改善箇所説明図

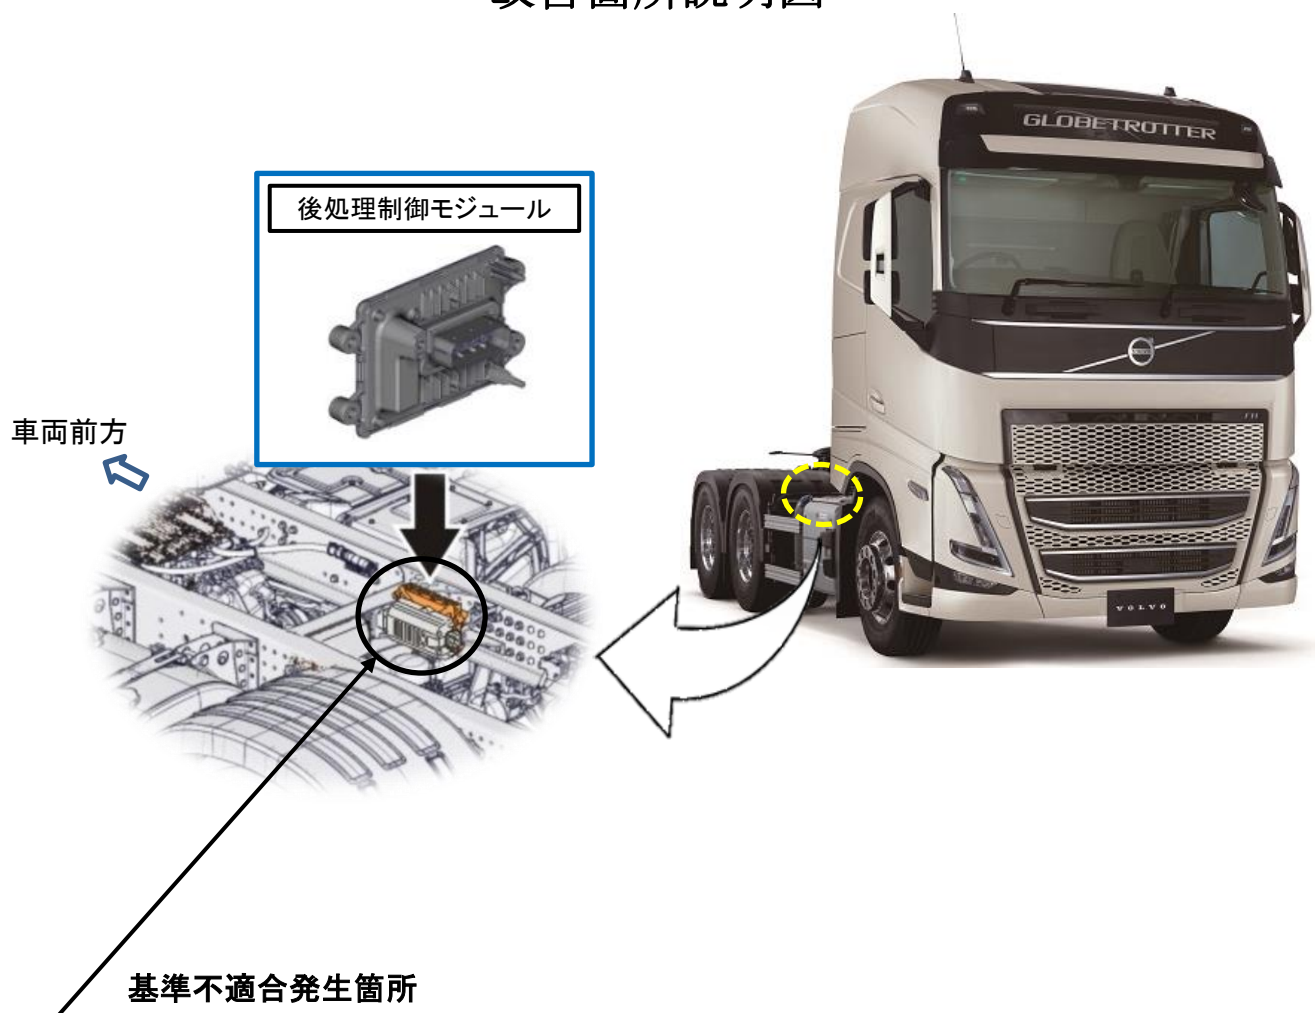
後処理制御モジュールにおいて、プログラムの書き込み時にデータ読み出し設定が不適切なため、汎用故障診断ツールで故障発生時の運転状況を示すデータを読み出すことができない。
そのため、道路運送車両の保安基準第31条の細目告示第41条別添48の車載式故障診断装置（ディーゼル重量車J-OB D II）の技術基準に適合していない。

全車両、後処理制御モジュールのプログラムを対策プログラムに書き換える。
